## RELAZIONE INTEGRATIVA E DI CHIARIMENTO

*Conferenza dei servizi relativamente al progetto “S.R.T. 74 Maremmana” - Miglioramento della sicurezza per il tratto dal km 41+300 al km 59+500 –  
Il Lotto: Ponte sul Fiume Fiora”.*

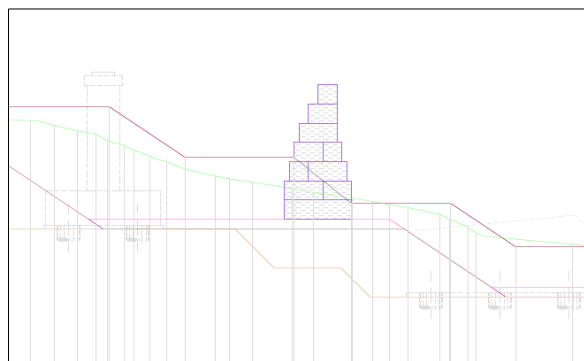
L'elaborato 7.A.27 denominato “*Risposta alla richiesta di integrazioni e chiarimenti prot. 0091872 del 04/03/2020*”, al Paragrafo 3, richiama gli elaborati grafici TAV 7 A 51, TAV 7 A 52, TAV 7 A 53, in cui vengono descritti gli elementi di mitigazione ambientale sia in fase di esercizio che di cantiere. A tal proposito si precisa che gli interventi ivi riportati sono inseriti nel costo complessivo dell'opera.
